Objet : Recours gracieux (décision du 28 juin 2023) contre l'avis conforme rendu en application du deuxième alinéa de l'article R.104-33 du code de l'urbanisme (décision Avis n° 2023-ARA-AC-3082)

I) REPONSES AUX CONSIDERANTS DE L'AVIS CONFORME DE LA MRAe AURA EN DATE DU 28 JUIN 2023 :

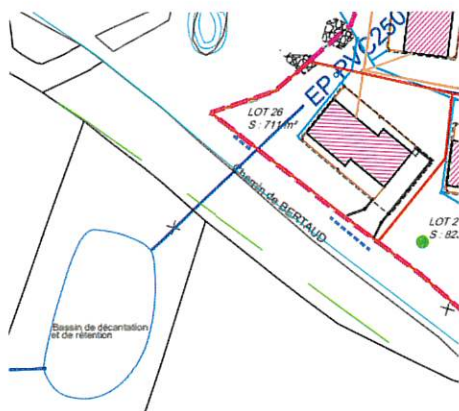
- 1.1.7) Sur la consommation foncière d'espaces agricoles – considérant 4 : *« Le dossier de consultation n'a pas permis d'apprécier l'impact de la perte du foncier agricole pour la réalisation d'un bassin de rétention et de traitement des eaux de ruissellement de la voirie et des stationnements du projet immobilier sur les deux parcelles cadastrées (BE 323 et 324, d'une superficie totale de 1 ha) ; d'autant qu'il s'agit d'un espace déclaré à la PAC en tant que prairie sans présenter de mesures compensatoires »*

Nous pouvons affirmer que l'espace agricole ne sera en rien altéré. En effet, cet ouvrage aura un impact négligeable sur l'exploitation agricole des parcelles citées d'une superficie totale d'un hectare du fait que :

- Le bassin de rétention, réalisé sur la parcelle BE n° 323 aura une emprise maximale **de 480 m²** (sur une superficie totale de la parcelle de 3 557 m²) comme indiqué dans le dossier de déclaration loi sur l'eau.
- Sur la parcelle cadastrée section BE n° 324, il y aura juste le passage d'une canalisation qui permettra le rejet éventuel du surplus du bassin de rétention dans le ruisseau « Chaland» (Emprise au sol maximale de **150 m²** sur une superficie totale de la parcelle de 6 500 m²).

Parcelle BE 323 de 3.557 m² dont une partie seulement est utilisée pour le bassin de rétention avant rejet au ruisseau

Partie de la parcelle BE 323 réservée à la réalisation du bassin de rétention d'environ 480 m² de surface pour l'ouvrage qui ne remettra pas en cause l'activité agricole sur cette parcelle (faible pente du bassin).
